Barrierefreies Planen und Bauen in Wien

Jour-Fixe vom 08. Juni 2016

A K T E N V E R M E R K

über das am Mittwoch, 08. Juni 2016 geführte 22. Jour Fixe – Barrierefreies Planen und Bauen in Wien.

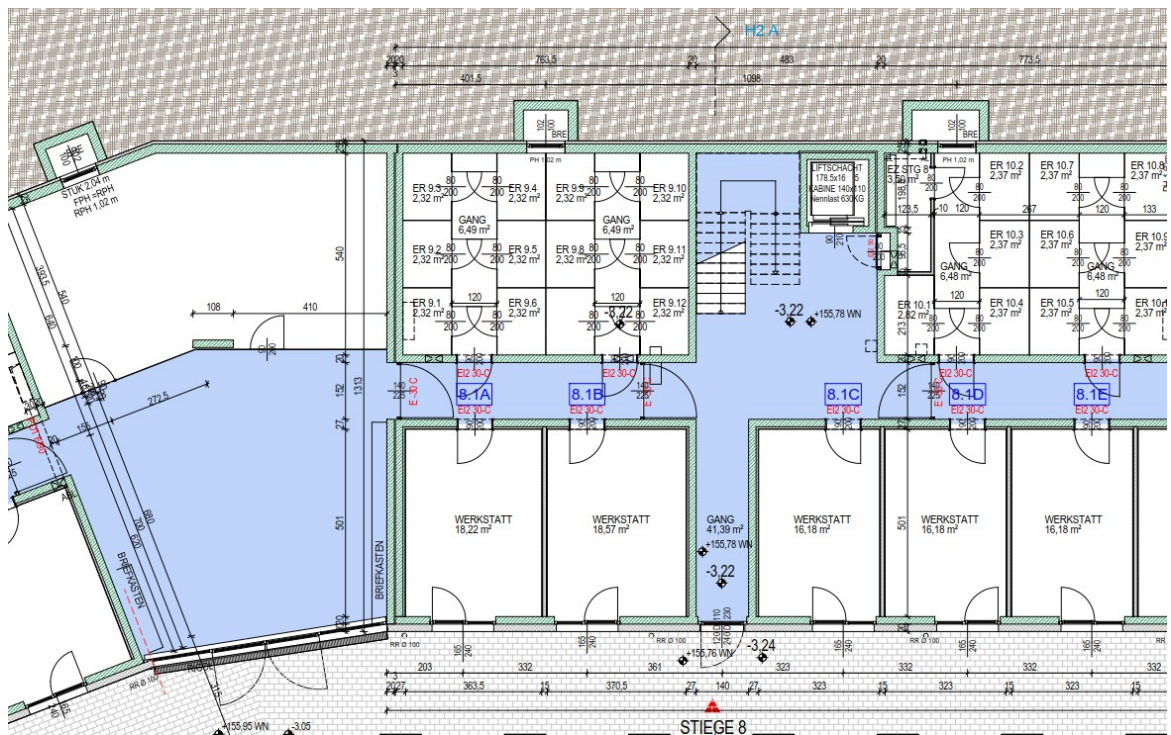
Kann bei großen Türen (Türblattgröße ähnlich der im Planausschnitt dargestellten Gangtüren) der fehlende Anfahrbereich durch einen größeren bzw. längeren Türgriff kompensiert werden?

Nein, da sich die erforderliche Bewegungsfläche des Rollstuhls und die für das Öffnen der Drehflügeltür notwendige Manipulationsfläche fast zur Gänze überschneiden. Ein Öffnen der Türe ist somit auch mit erhöhtem Kraftaufwand nicht möglich und die barrierefreie Bedienbarkeit folglich nicht gegeben.
